島根原子力発電所 1 号炉及び 2 号炉において用いた 資材に含まれる放射性物質の放射能濃度の測定及び 評価方法の認可申請書の一部補正について

2023年 6 月 1 日
中国電力株式会社

第6回クリアランスに関する審査会合における 指摘事項の回答

第1表 第6回審査会合での指摘事項及び回答（概要）

第2表 対象物の測定方法及び測定結果の概要

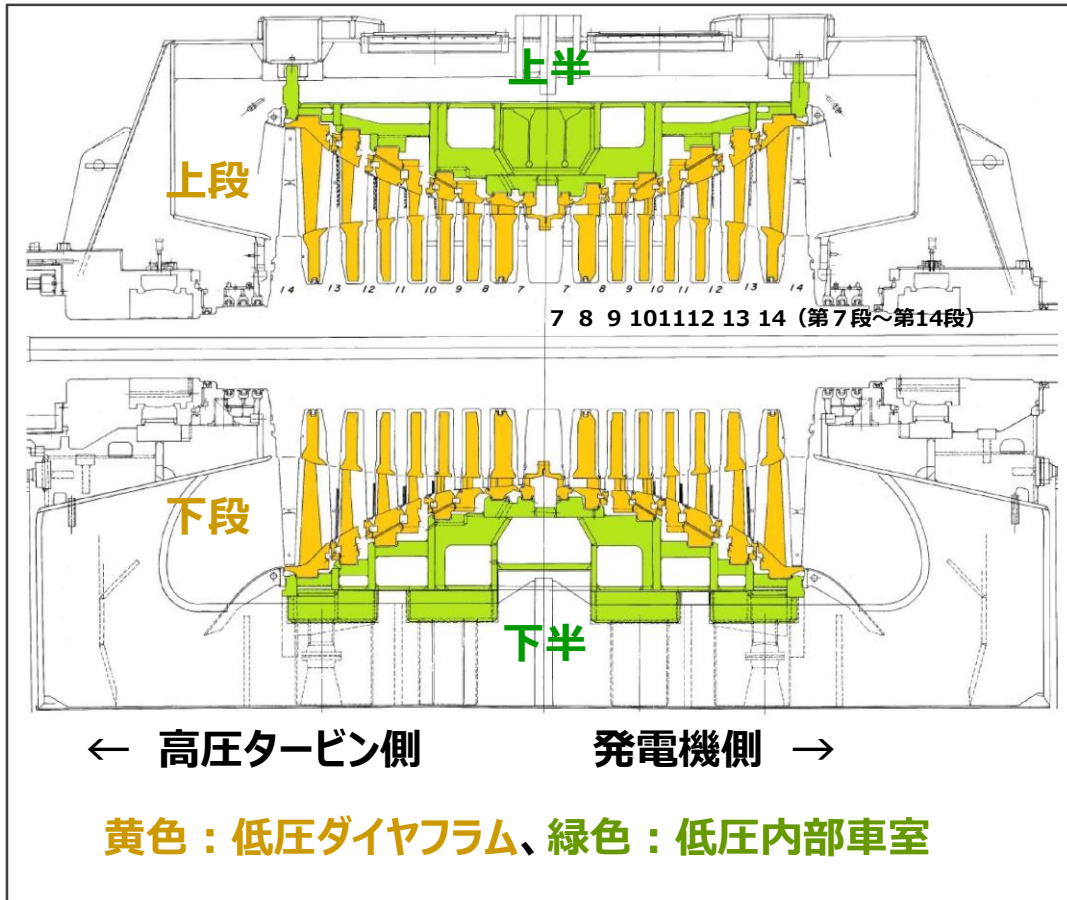
- ・対象物の表面汚染密度が均一であることの根拠を示すこと。

- ・第2表に示すとおり、島根1号炉の全ての対象物の表面汚染密度測定結果は検出限界値未満で推移し、放射化学分析においてCo-60のD/C※¹が1/33を下回ったことから均一な汚染であると評価した。

対象物	低圧ダイヤフラム及び低圧内部車室
測定方法	・第1図に示す走査サーベイによる全面測定及び放射化学分析
測定結果	<ul style="list-style-type: none"> ・表面汚染密度は第2図～第4図に示すとおり、全て検出限界値未満で推移し、汚染は確認されなかった。 ・測定した表面汚染密度（検出限界値を流用）を放射能濃度に換算すると、Co-60※²のクリアランスの基準値（0.1Bq/g）を下回ったが、第3表及び第5表に示すとおり、Co-60のD/Cの1/33に相当する放射能濃度を上回った。 ・表面汚染密度の測定に用いたGMサーベイメータによる評価はBGも含めた保守的な値となっていることから、サンプルを採取してGe波高分析装置を用いた放射化学分析にてCo-60のD/Cを評価した結果、第4表及び第6表に示すとおり、1/33を下回ることを確認した。

第5図 対象物の測定単位の設定イメージ

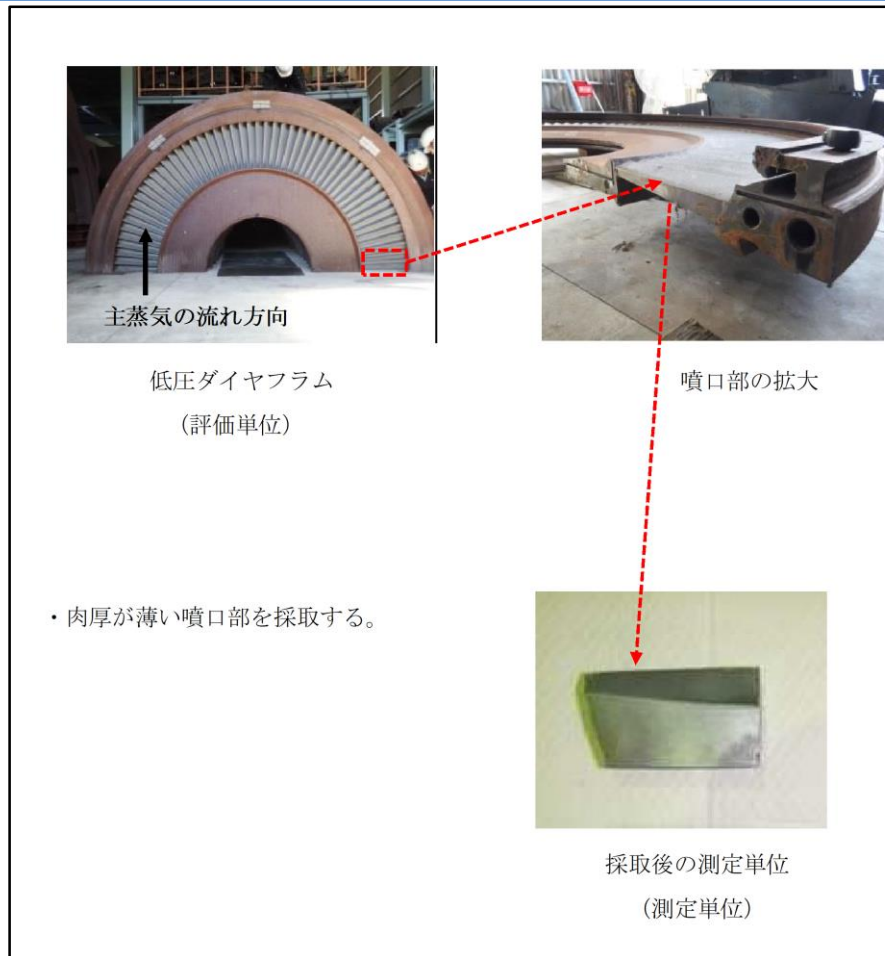
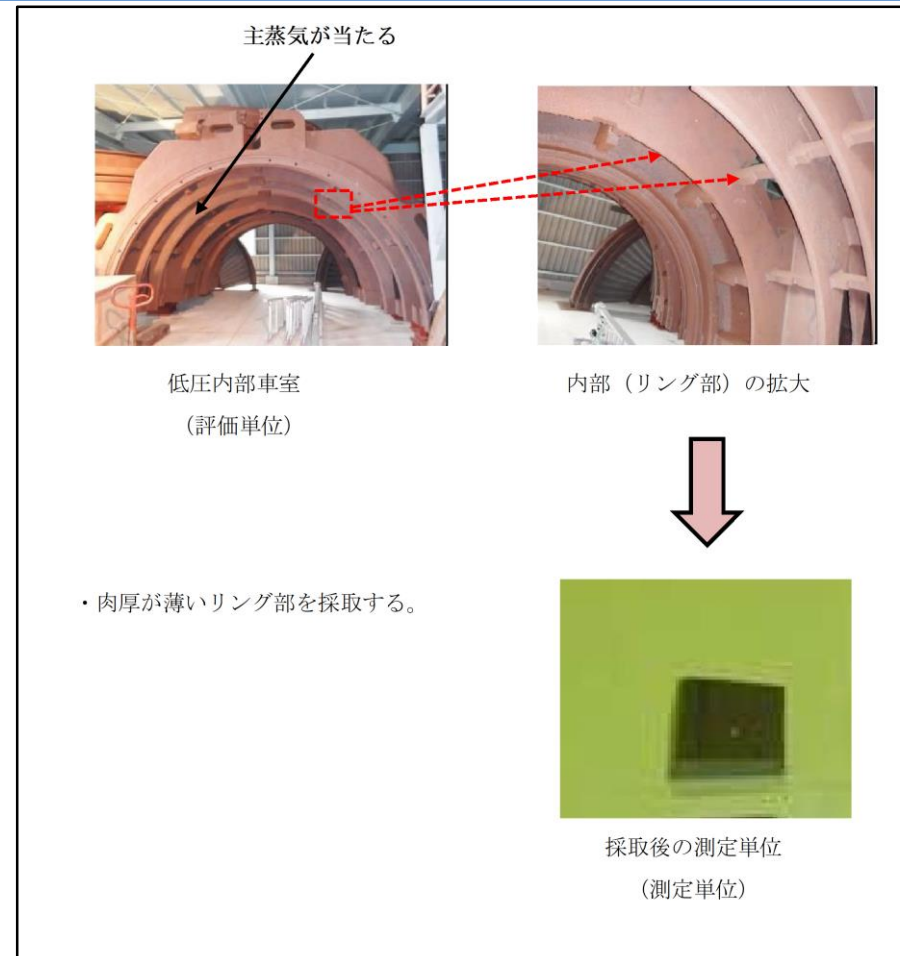
- ・測定単位が評価単位の放射性物質の濃度を保守的に評価できる測定単位であることの根拠を示すこと。

- ・放射能濃度は、(1)式によって求められるため、表面汚染密度が均一の場合は、比表面積が大きくなるほど、放射能濃度は高くなる。

- ・測定単位は、評価単位よりも比表面積が大きいため、保守的に放射能濃度を評価できる。
 - ✓ 低圧ダイヤフラムの測定単位の設定イメージを第5図に示す。低圧ダイヤフラムは、第7表及び第8表に示すとおり、噴口部は噴口部以外と比べ比表面積が大きく※1、(1)式により放射能濃度が高くなる。
 - ✓ 低圧内部車室の設定イメージを第5図に示す。低圧内部車室は、第7表及び第6図に示すとおり、リング部はリング部以外と比べ比表面積が大きく※1、(1)式により放射能濃度が高くなる。
- ※1 他の部位に比べ肉厚が薄く、重量が軽くなるため、比表面積が大きくなる。

第7図 島根1号炉低圧ダイヤフラム第7段の測定条件

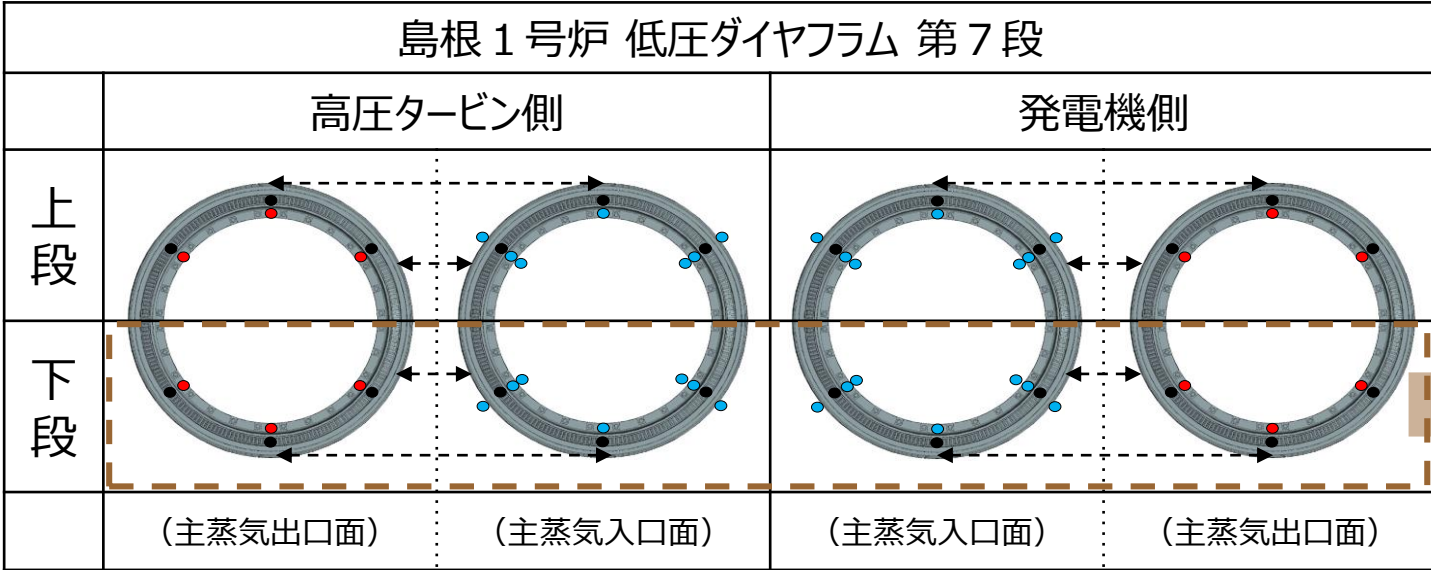
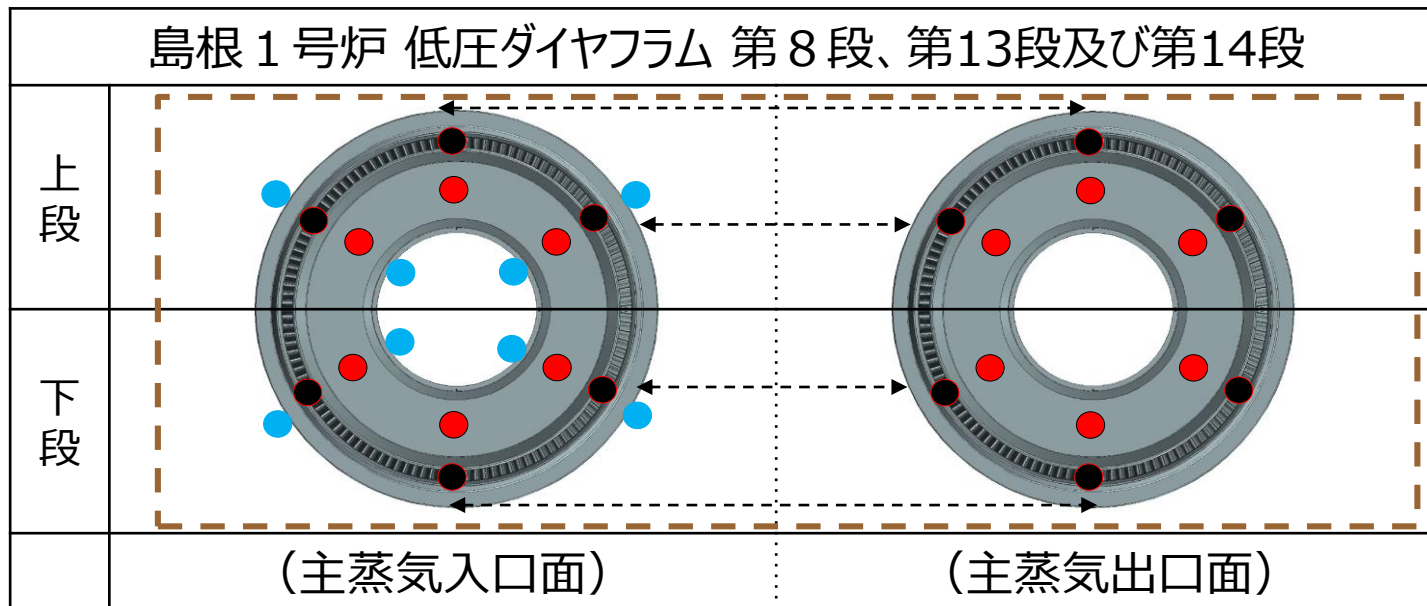
- ・複雑な形状や狭隘部の汚染の状況が平坦部と同等とする根拠を示すこと。

- ・平坦部及び狭隘部の表面汚染密度の測定結果から汚染の状況は同等であると評価した。
- ✓ 島根1号炉の対象物の局所的な汚染状況を確認するために、平坦部及び狭隘部の定点測定を実施した。定点測定は、第7図～第10図に示すとおり対象物を周方向に等間隔で代表点（平坦部）及び狭隘部（隔板部、噴口部など）を設定した。
（定点測定の測定点数は第9表に示すとおり1,760点を設定）
- ✓ 代表点及び狭隘部の表面汚染密度を測定した結果、第11図～第14図に示すとおり各測定点において最大値、最小値及び平均値に差はなく局所的な汚染は確認されなかった（平坦部の測定結果は $9.95 \times 10^{-2} \sim 2.57 \times 10^{-1}$ Bq/cm²、狭隘部の測定結果は $1.18 \times 10^{-1} \sim 2.05 \times 10^{-1}$ Bq/cm²）。

- : 代表点 (平坦部※1) 6点/構造物 × 4 構造物※2 = 24点
- : 狭隘部 (隔板部※3) 14点/構造物 × 4 構造物※2 = 56点
- : 狭隘部 (噴口部※3) 12点/構造物 × 4 構造物※2 = 48点

第15図 島根2号炉対象物の測定条件

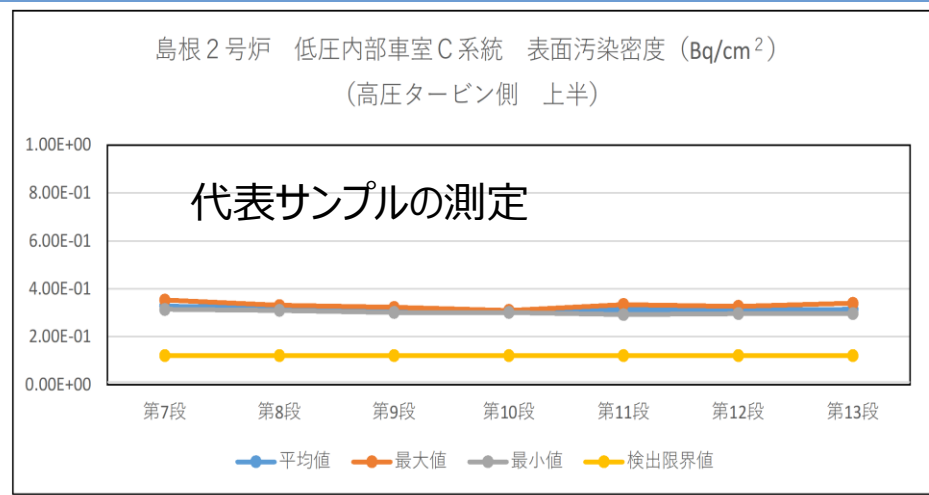
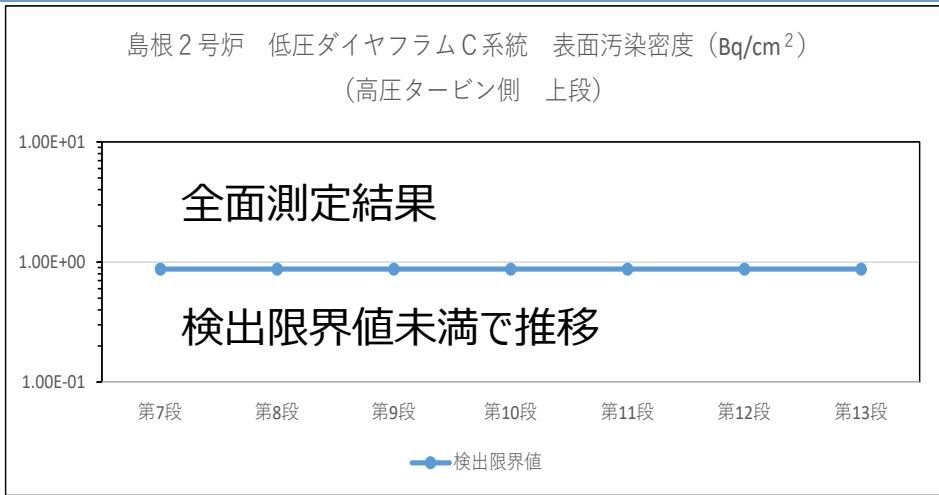
- ・島根 2 号炉の除染後の汚染の程度が島根 1 号炉と同等になると示せるだけの代表サンプルの測定を検討すること。

- ・島根 2 号炉の対象物について、除染後は島根 1 号炉と同様に均一な汚染の傾向を示すと評価した。
- ✓ 島根 2 号炉の対象物は、除染前の状態であるため、本申請が認可された後、放射能濃度測定及び評価を実施するために除染を行う計画だが、試験的に低圧ダイヤフラムの一部（C系統 第 7～13 段）及び低圧内部車室の一部（C系統 第 7～13 段の各段リング部から 1 サンプル）を代表としてブラスト除染した後に汚染の程度を測定・評価した。
- ✓ 低圧ダイヤフラムは、第15図に示す測定条件で走査サーベイにより測定した結果、第16図に示すとおり表面汚染密度が検出限界値未満で推移し、汚染は確認されなかった。低圧内部車室は、定点測定により測定した結果、第16図に示すとおり各測定点でBGを含む最大値、最小値及び平均値に差はなく局所的な汚染は確認されなかった。
- ✓ 測定した低圧ダイヤフラム（検出限界値を使用）及び低圧内部車室（最大値を使用）の表面汚染密度から放射能濃度を求めると、第10表及び第12表に示すとおりCo-60のD/Cの1/33に相当する放射能濃度を上回ったが、測定に用いたGMサーベイメータによる評価はBGも含めた保守的な値となっていることから、サンプルを採取してGe波高分析装置を用いた放射化学分析にてCo-60のD/Cを評価した結果、第11表及び第13表に示すとおり、1/33を下回ることを確認した。

- ・測定器 : GMサーベイメータ
- ・測定方法 : 低圧ダイヤフラムは走査サーベイによる全面測定、低圧内部車室は代表サンプルの代表点測定
- ・測定対象 : 低圧ダイヤフラムC系統高圧ダイヤフラム側上段の第7段～第13段及び低圧内部車室C系統※1の第7段～第13段の代表サンプル
- ・測定値 : 全面測定の最大値に測定器の放射能換算係数を乗じた表面汚染密度
